Vergabestelle: Staatliche Hochbau- und Liegenschaftsverwaltung Mecklenburg-Vorpommern
Maßnahme: Hochschule Neubrandenburg Erweiterungsbau Hochschulbibliothek
Vergabe: HS NB, Rohbauarbeiten Bauhaupt
Vergabe-Nr: 22A0280N

Fragen und Antworten zum Vergabeverfahren

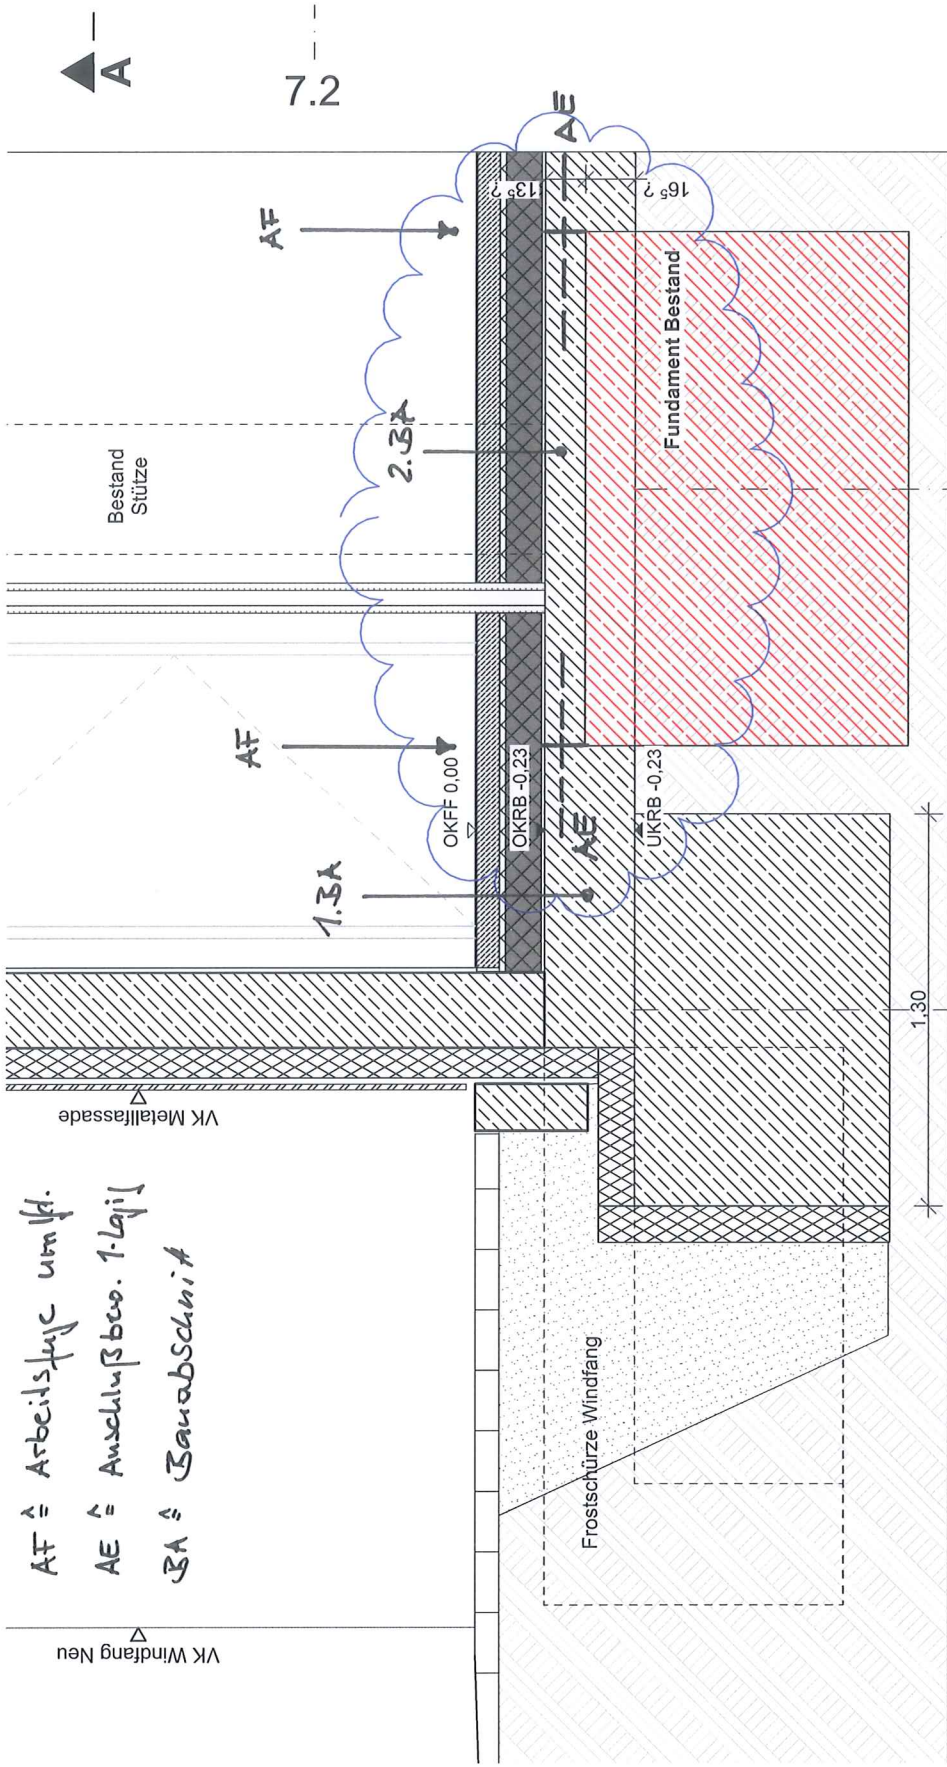
3. LV-Pos. 6.1.20.+21 Bodenplatte

Bitte beschreiben Sie konkret Art und Menge des kraftschlüssigen Verbundes.

Im Plan ?40156_E90001_P5_000_00_[A]_[A]_[]? konnten wir diese Leistung nicht finden, auch in den 28 mitgelieferten Details nicht. Ein Detail hierfür ist sicher hilfreich.

Skizze anbei

Beantwortung: zu LV-Pos. 6.1.20+21, 6.1.24, 6.1.26

Der Anschluss erfolgt konstruktiv ohne statische Anforderungen. Die Arbeitsfuge zwischen den Betonflächen ist mindestens "rau" auszuführen (sh. DIN EN 1992-1-1, Abs. 6.2.5 (2)). Der konstruktive Anschluss erfolgt mit geklebten Bewehrungsstahl B500 wie folgt:

- Durchmesser-Stabstahl: 12mm
- Achsabstand: ? 25cm
- Setztiefe im 1.BA: ? 30cm
- Anschluss: Fischer Injektionsmörtel FIS RC II (ETA-22/0502 und DIN EN 1992-1-1)
